**CCR-VIA -- COMITATO DI COORDINAMENTO REGIONALE PER LA
VALUTAZIONE D'IMPATTO AMBIENTALE**

Giudizio n° 3297 del 03/12/2020

Ditta Proponente: ROSETO ENERGIA
Oggetto: Centrale idroelettrica Roseto Energia Srl
Comune di Intervento: Roseto degli Abruzzi (TE)
Tipo procedimento: Verifica di assoggettabilità a V.I.A.
Tipologia progettuale: pt.2 lett.h) All.IV D.Lgs 152/2006 e smi

**IMPIANTO IDROELETTRICO - ROSETO DEGLI ABRUZZI
Roseto Energia**

Planimetria opera di presa AU/6b AUTORIZZATA

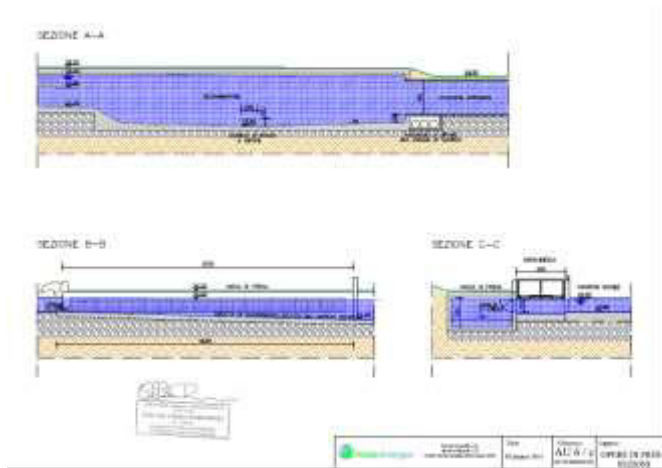
In merito alla paratoia mobile il tecnico dichiara che c'è una variazione riguardante il numero e la lunghezza dei singoli moduli, pur non modificandosi la dimensione complessiva della paratoia stessa. Nello specifico, nell'elaborato approvato erano previsti 2 moduli lunghi 36 metri ciascuno, mentre nel progetto aggiornato e realizzato sono presenti 3 moduli lunghi 24 metri ciascuno. Tale soluzione, che mantiene di fatto inalterata la larghezza complessiva delle paratoie e conseguentemente la larghezza di transito di acqua in alveo, nella operatività dell'impianto risulta essere modificata, in quanto con la prima si aveva un tempo di apertura/chiusura pari a 5 minuti, mentre con quella realizzata un tempo inferiore al minuto. Il tecnico dichiara che *"i moduli realizzati rendono la movimentazione della paratoia mobile molto più fluida e funzionale, anche a garanzia di un inalterato trasporto solido."*

Il tecnico dichiara che per mera dimenticanza negli elaborati autorizzati (AU6/b e AU6/c, sez. C-C) non viene riportato il pozzetto in cemento armato ove collocare la centralina di controllo delle paratoie, pertanto è stato rettificato negli elaborati aggiornati.

Il tecnico dichiara che la saracinesca ad asse verticale di apertura/chiusura del varco di scorrimento veloce del detrito solido è stata sostituita con una paratoia mobile a scomparsa azionata da pistone idraulico .

Il tecnico dichiara che come visibile nella Sezione A-A dell'Elaborato AU6/c aggiornato, è stato realizzato un torrino, protetto con recinzione metallica, utilizzabile unicamente per le ispezioni e le manutenzioni delle vasche e della condotta interrata, nel caso di paratoie chiuse e condotta vuotata del suo contenuto di acqua.

In merito al fosso esistente, il tecnico dichiara che per problemi legati alla sua periodica manutenzione, è stato eliminato il passaggio attraverso un sifone al di sotto della vasca interrata del dissabbiatore. In fase di cantiere si è riscontrata la fattibilità di evitare il passaggio a sifone, mantenendo il regolare e naturale deflusso del fosso esistente in superficie, attraverso una rotazione di 20° in pianta della vasca del dissabbiatore interrato.

Elaborato scala di risalita per i pesci AU 6 /e Autorizzato

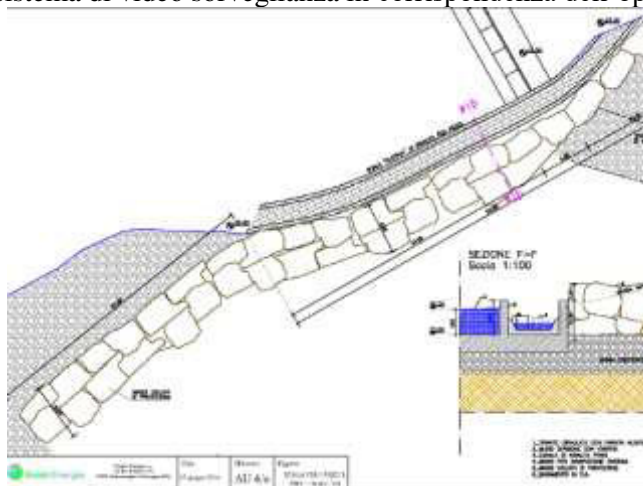
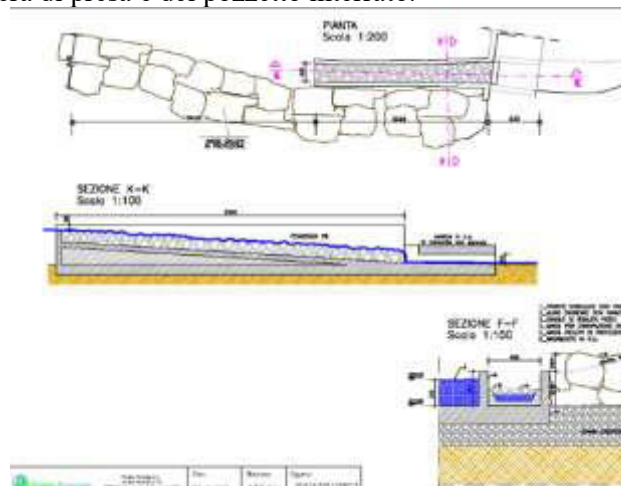
In merito al percorso di risalita per pesci, il tecnico dichiara che quest'ultimo è stato inserito nell'elaborato rettificato AU6/e aggiornato, pur non essendo stato inserito graficamente nel corrispettivo elaborato autorizzato, nel quale, per dimenticanza, non è stato tenuto conto di quanto progettato sia nella Relazione Idraulica che nella relazione di screening approvata nel 2013, in cui era

Il tecnico dichiara che è stato realizzato un percorso per pesci lungo 20 m e largo 4 con una pendenza del 7%, in cui la velocità di transito dell'acqua è pari a 0,85 metri al secondo, come previsto nelle relazioni specifiche autorizzate. Il tecnico dichiara che dalle indagini effettuate attraverso tale percorso transiterà gran parte del DMV (calcolato pari a 1,30 mc/s) mentre la restante quota parte di DMV transiterà per profilatura della paratoia mobile. Il tecnico dichiara che nell'elaborato AU6/e aggiornato viene leggermente traslata la posizione dei massi ciclopi per definire un miglior raccordo di imbocco, mantenendo sempre la sagoma di tali elementi contenuta nel profilo trasversale di alveo, garantendo pertanto l'invarianza della sezione trasversale dell'alveo fluviale. La protezione in sponda destra con massi ciclopi mantiene la lunghezza pari a 34 metri a monte del percorso per pesci.

Nell'elaborato AU6/e si rileva la presenza di n.2 pali metallici alti 4 metri necessari per la realizzazione del sistema di video sorveglianza in corrispondenza dell'opera di presa e del pozzetto interrato.

Pianta piano terra centrale produzione AU 6/i Autorizzato

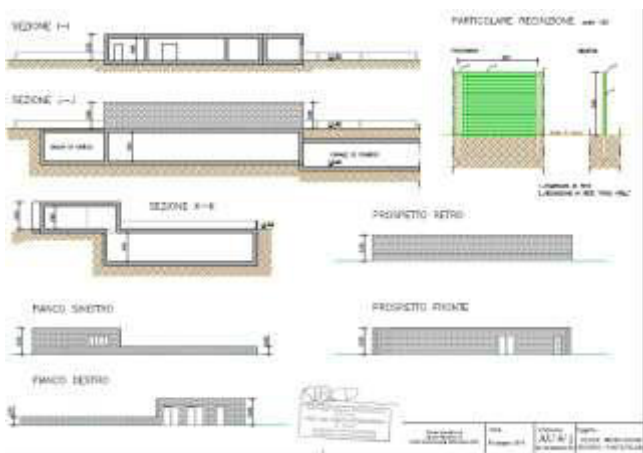
In merito alla copertura mobile, nel progetto autorizzato (elaborato AU6/i) per la manutenzione dell'impianto è stata prevista una ampia copertura rimovibile e calpestabile per il Piano interrato. il tecnico dichiara che da un punto di vista esecutivo non è stato possibile realizzare una copertura mobile così ampia e calpestabile, pertanto nell'elaborato grafico AU6/i aggiornato, sono state rappresentate le nuove dimensioni più contenute della copertura mobile, che risulta completamente calpestabile.

In merito alla cabina fuori terra, il tecnico dichiara che le misure esterne del vano fuori terra in pianta e in elevazione sono rimaste invariate, mentre sono state necessarie lievi modifiche distributive interne al fine di rendere maggiormente funzionali i vani interni, assieme all'inserimento di griglie di aerazione rispondenti alle vigenti normative di settore.
